5. **Bauleitplanverfahren; 13. Teiländerung des Flächennutzungsplans Ustersbach für den Bereich des BP Nr. 20; Billigung der Einwendungen aus dem frühzeitigen Offenlegungsverfahren gem. § 3 Abs. 1 und § 4 Abs. 1 BauGB**

5.1 Bauleitplanverfahren; 13. Teiländerung des Flächennutzungsplans Ustersbach für den Bereich des BP Nr. 20; Abwägung von Einwendungen des Eisenbahn-Bundesamtes mit Schreiben vom 19.09.2025

6. **Bebauungsplan Nr. 20 "SO Freiflächenphotovoltaikanlage westlich Ustersbach und nördlich B300"; Billigung der Einwendungen aus dem frühzeitigen Offenlegungsverfahren gem. § 3 Abs. 1 und § 4 Abs. 1 BauGB**

5.9 **Bauleitplanverfahren; 13. Teiländerung des Flächennutzungsplans Ustersbach für den Bereich des BP Nr. 20; Abwägung von Einwendungen der LEW Verteilnetz GmbH (LVN) mit Schreiben vom 17.10.2025**

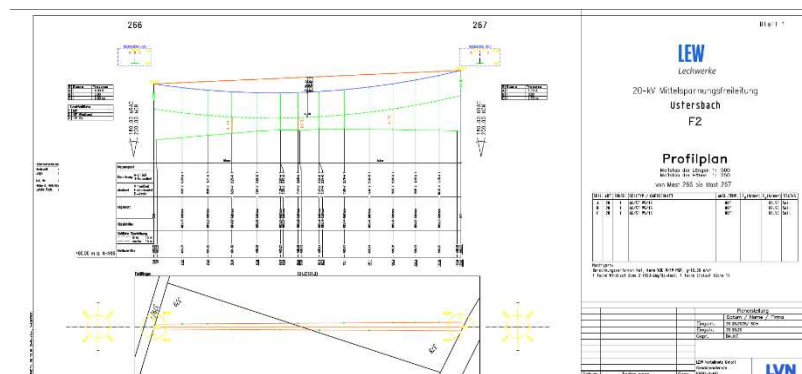
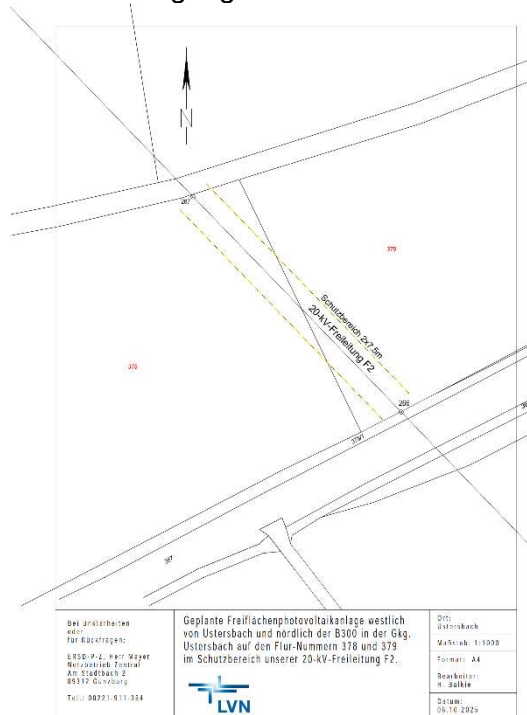
Stellungnahme	Fachliche Würdigung/Abwägung
Wie bekannt wird der Planbereich von unserer 20-kV-Freileitung F2 überspannt. Vom Leitungsverlauf mit den Maststützpunkten 266 und 267 haben wir ihnen einen Lageplan beigelegt. Der Schutzbereich der Leitung beträgt 7,5 m beiderseits der Leitungsmittelachse, Gesamtbreite 15 m. Innerhalb der Leitungsschutzzone (Schutzbereich) sind aus Sicherheitsgründen die einschlägigen DIN-VDE-Vorschriften zu beachten. Da Mindestabstände zu den Leiterseilen der Mittelspannungsleitung gefordert werden, sind die Unterbauungs- bzw. Unterwuchshöhen sowie die Annäherung in diesem Bereich beschränkt. Anträge zu Bauvorhaben und Anpflanzungen, die im Schutzbereich der 20-kV-Freileitung liegen sind uns deshalb zur Stellungnahme vorzulegen. Zwischen den Modultischen und den 20-kV-Leiterseilen ist nach DIN EN50341 ein Mindestabstand von 5,0 m jederzeit einzuhalten. Bitte bedenken sie, dass die 20-kV-Leiterseile (aus welchen Gründen auch immer) reißen können, die unter Spannung stehenden Seile auf den Modultischen aufliegen und diese Spannung in die elektrische Anlage des Solarparks verschleppt werden könnte. Zudem kann es durch die Maststützpunkte und die Leiterseile zu Abschattungseffekten kommen und es muss unter den Leiterseilen mit Eisabwurf gerechnet werden. Etwaige Ertragsminderungen oder Schäden werden von uns nicht übernommen. Die Standorte der erforderlichen Trafostationen und die Anordnung der Module innerhalb des Schutzbereiches sind im Vorfeld frühzeitig mit Schnittzeichnungen, Höhenangaben und Bezugshöhen mit uns abzustimmen. Für die weitere Planung haben wir vom Leitungsverlauf eine Profilaufnahme inklusive der 5m Abstandslinie erstellt und bitten diese dem Planungsbüro weiterzuleiten. Einer Unterbauung der 20-kV-Freileitung innerhalb des Schutzbereiches können wir uns vorstellen, wenn der Mindestabstand von 5,0 m zu unseren Leiterseilen eingehalten werden kann.	Die Stellungnahme betrifft die verbindliche Bauleitplanung und wird daher im Rahmen des parallel aufgestellten Bebauungsplans behandelt. Eine Änderung des Flächennutzungsplanentwurfs ist daher nicht veranlasst.

Ferner ist bei Hoch- und Tiefbauarbeiten, bei Arbeiten mit Hebezeugen und Kränen, Baumaschinen oder Fördergeräten, bei Annäherung von sonstigen Geräten, ein Sicherheitsabstand von 3,0 m zu den spannungsführenden Teilen der 20-kV-Freileitung einzuhalten. Dabei ist zu beachten, dass die Seile bei höheren Temperaturen stärker durchhängen und bei Wind erheblich ausschlagen können.

Wenn die genannten Punkte bei der weiteren Planung beachtet werden, der Bestand, Betrieb und Unterhalt unserer 20-kV-Freileitung gesichert ist, dann haben wir gegen die 13. Änderung des Flächennutzungsplanes und der Aufstellung des Bebauungsplanes Nr. 20 "SO Freiflächenphotovoltaikanlage westlich Ustersbach und nördlich B300" in der Fassung vom 09.09.2025 keine Einwände. Für Fragen stehen wir gerne zur Verfügung.

Entsprechend der fachlichen Würdigung und Abwägung erfolgt keine Änderung des Flächennutzungsplanentwurfs.

6.9 **Bebauungsplan Nr. 20 "SO Freiflächenphotovoltaikanlage westlich Ustersbach und nördlich B300"; Abwägung von Einwendungen der LEW Verteilnetz GmbH (LVN) mit Schreiben vom 17.10.2025**

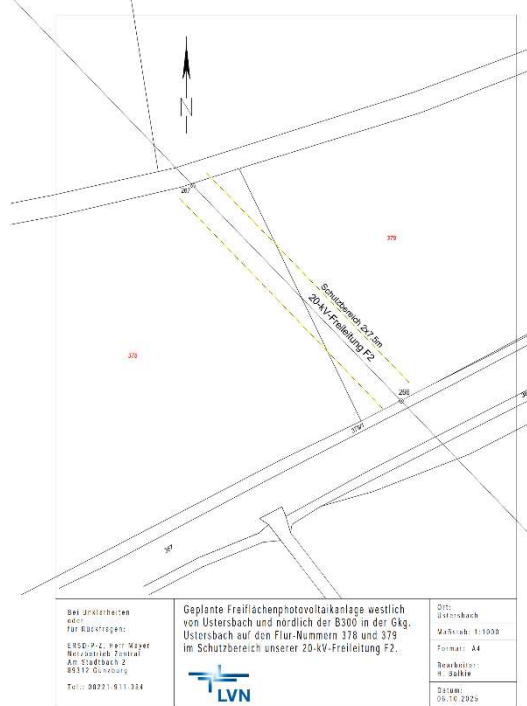
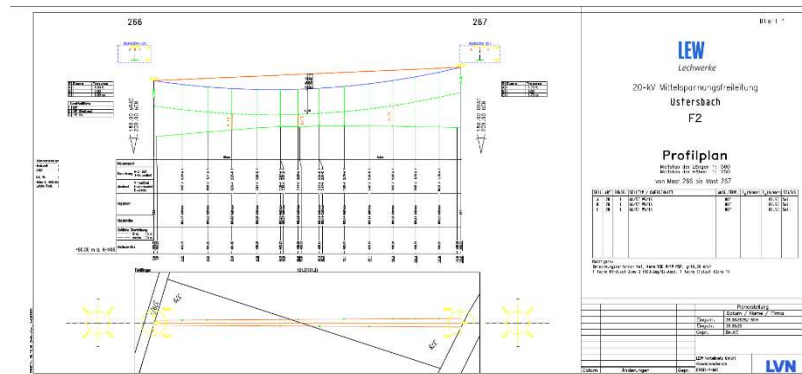
Stellungnahme	Fachliche Würdigung/Abwägung
Wie bekannt wird der Planbereich von unserer 20-kV-Freileitung F2 überspannt. Vom Leitungsverlauf mit den Maststützpunkten 266 und 267 haben wir ihnen einen Lageplan beigelegt. Der Schutzbereich der Leitung beträgt 7,5 m beiderseits der Leitungsmittelachse, Gesamtbreite 15 m. Innerhalb der Leitungsschutzzone (Schutzbereich) sind aus Sicherheitsgründen die einschlägigen DIN-VDE-Vorschriften zu beachten. Da Mindestabstände zu den Leiterseilen der Mittelspannungsleitung gefordert werden, sind die Unterbauungs- bzw. Unterwuchshöhen sowie die Annäherung in diesem Bereich beschränkt. Anträge zu Bauvorhaben und Anpflanzungen, die im Schutzbereich der 20-kV-Freileitung liegen sind uns deshalb zur Stellungnahme vorzulegen. Zwischen den Modultischen und den 20-kV-Leiterseilen ist nach DIN EN50341 ein Mindestabstand von 5,0 m jederzeit einzuhalten. Bitte bedenken sie, dass die 20-kV-Leiterseile (aus welchen Gründen auch immer) reißen können, die unter Spannung stehenden Seile auf den Modultischen aufliegen und diese Spannung in die elektrische Anlage des Solarparks verschleppt werden könnte. Zudem kann es durch die Maststützpunkte und die Leiterseile zu Abschattungseffekten kommen und es muss unter den Leiterseilen mit Eisabwurf gerechnet werden. Etwaige Ertragsminderungen oder Schäden werden von uns nicht übernommen. Die Standorte der erforderlichen Trafostationen und die Anordnung der Module innerhalb des Schutzbereiches sind im Vorfeld frühzeitig mit Schnittzeichnungen, Höhenangaben und Bezugshöhen mit uns abzustimmen. Für die weitere Planung haben wir vom Leitungsverlauf eine Profilaufnahme inklusive der 5m Abstandslinie erstellt und bitten diese dem Planungsbüro weiterzuleiten. Einer Unterbauung der 20-kV-Freileitung innerhalb des Schutzbereiches können wir uns vorstellen, wenn der Mindestabstand von 5,0 m zu unseren Leiterseilen eingehalten werden kann. Ferner ist bei Hoch- und Tiefbauarbeiten, bei Arbeiten mit Hebezeugen und Kränen, Baumaschinen oder Fördergeräten, bei Annäherung von sonstigen Geräten, ein Sicherheitsabstand von 3,0 m zu den spannungsführenden Teilen der 20-kV-Freileitung einzuhalten. Dabei ist zu beachten, dass die Seile bei höheren Temperaturen stärker durchhängen und bei Wind erheblich ausschlagen können. Auch ist eine Zufahrt zu unseren Maststützpunkten mit Schwerlastverkehr freizuhalten. Außerhalb des Schutzbereiches ist eine Anordnung der Tra-	Die Bebauungsplanzeichnung wird nachrichtlich um den Schutzbereich der Leitung sowie die Maststützpunkte ergänzt. In den Bebauungsplan wird die Festsetzung aufgenommen, dass zwischen der Oberkante der Modultische und den Leiterseilen ein Mindestabstand von 5,0 m einzuhalten ist. Nach schriftlicher Abstimmung zwischen dem Projektentwickler und der LEW Verteilnetz GmbH ist ein Mindestabstand von 5 m zw. Modultischen und 20-kV-Leiterseilen mit der aktuellen technischen Planung vollumfänglich eingehalten. Sollte sich eine Änderung der technischen Planung ergeben, ist diese im Rahmen der Ausführungsplanung mit der LEW Verteilnetz GmbH abzustimmen. Ein entsprechender Hinweis wird in die textlichen Hinweise übernommen. Die Planzeichnung wird nachrichtlich um die aktuelle technische Planung des Solarparks sowie den Schutzstreifen der 20 kV-Freileitung ergänzt. Die Eingrünung wird bei zu starkem Aufwuchs abschnittsweise auf den Stock gesetzt. In die Begründung des Bebauungsplans wird ein Hinweis aufgenommen,

fostationen und der Modultische unsererseits uneingeschränkt möglich.

Wenn die genannten Punkte bei der weiteren Planung beachtet werden, der Bestand, Betrieb und Unterhalt unserer 20-kV-Freileitung gesichert ist, dann haben wir gegen die 13. Änderung des Flächennutzungsplanes und der Aufstellung des Bebauungsplanes Nr. 20 "SO Freiflächenphotovoltaikanlage westlich Ustersbach und nördlich B300" in der Fassung vom 09.09.2025 keine Einwände. Für Fragen stehen wir gerne zur Verfügung.

dass etwaige Ertragsminderungen oder Schäden durch Abschattungseffekte oder Eisabwurf entschädigungslos zu tolerieren sind.

Die weiteren Anregungen betreffen die Ausführungsplanung und dienen daher der Kenntnisnahme.

Entsprechend der fachlichen Würdigung und Abwägung erfolgt eine Änderung des Bebauungsplanentwurfs. Die Planzeichnung wird nachrichtlich um die aktuelle technische Planung des Solarparks sowie den Schutzstreifen der 20 kV-Freileitung ergänzt. Der einzuhal-
tende Mindestabstand zwischen der Oberkante der Solarmodule und den Leiterseilen be-
trägt 5 m und wird verbindlich festgesetzt. Die Begründung wird um Hinweise zum Haf-
tungsausschluss für Schäden/Ertragsminderungen durch Verschattungseffekte und Eis-
abwurf sowie zur erneuten Vorlage/Abstimmung bei/mit der LEW im Falle einer Änderung
der technischen Planung ergänzt.
